Compte-rendu du Technical Committee du 9 avril 2025

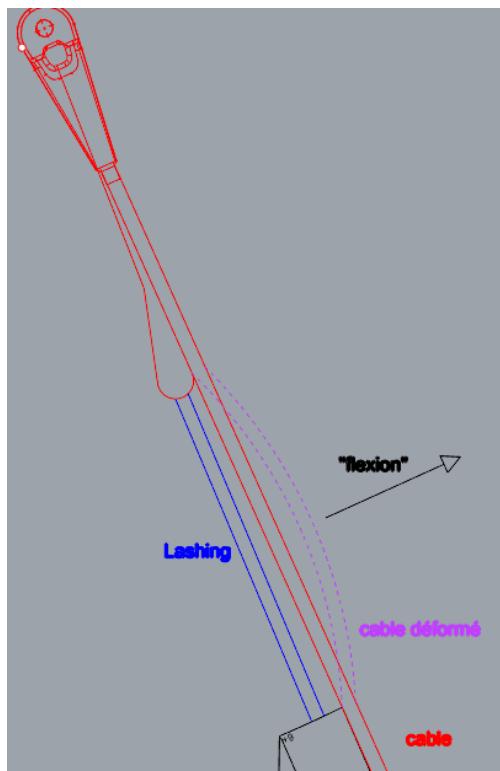
- Toutes les cassures ont eu lieu dans la zone de la tête de la voile, entre 5 et 11 tonnes.
- Sur certains câbles plusieurs couches de la gaine étaient abîmées à l'altitude de la tête de la voile.

Iroise et Maffioli ne savent pas exactement comment expliquer ces valeurs.

Compte-tenu des données partagées par certaines équipes, Iroise constate que ces câbles ont vu moins de pics de charges, il y a très peu de points dépassant la WL du câble. Iroise pense donc que les valeurs basses de rupture sont plutôt liées à une sorte de flexion dans le câble, qui arriverait au portant quand le câble est mou et que la charge de guindant de la voile est plus importante. En effet, des vidéos montrent que ces câbles ont pu être exposés à de la flexion répétée lorsqu'il n'y avait pas de tension dans le câble.

Simon : Nous pensons qu'il y a peut-être des zones, notamment entre le greffon de la cosse du haut et le fourreau de la voile, où le câble pourrait voir de la flexion. Le PBO n'aime pas ce type de contrainte. Nous ne sommes sûrs de rien mais c'est cet élément que nous considérons actuellement pour proposer des câbles plus fiables.

Nicolas : La zone où cela rompt correspond à la zone qui reprend l'effort longitudinal de tête. Le faciès de rupture est-il homogène dans la section ? Avez-vous invertigué le fait qu'avec l'angle fait en tête, toute la section n'est pas sollicitée de manière homogène ?

Iroise et Gottifredi Maffioli évaluent les différentes solutions pouvant permettre de proposer une solution alternative à moyen terme.

Ces valeurs basses relevées faisant suite au Vendée Globe, Iroise suppose qu'un étaï neuf FRZ063 ou FRZ052 peut passer l'année 2025 sereinement, que ce soient des étais renforcés ou moins.

Néanmoins, les câbles utilisés pendant ce Vendée Globe sont considérés comme ayant atteint leur durée de vie maximale et il n'est pas recommandé de continuer de les utiliser.
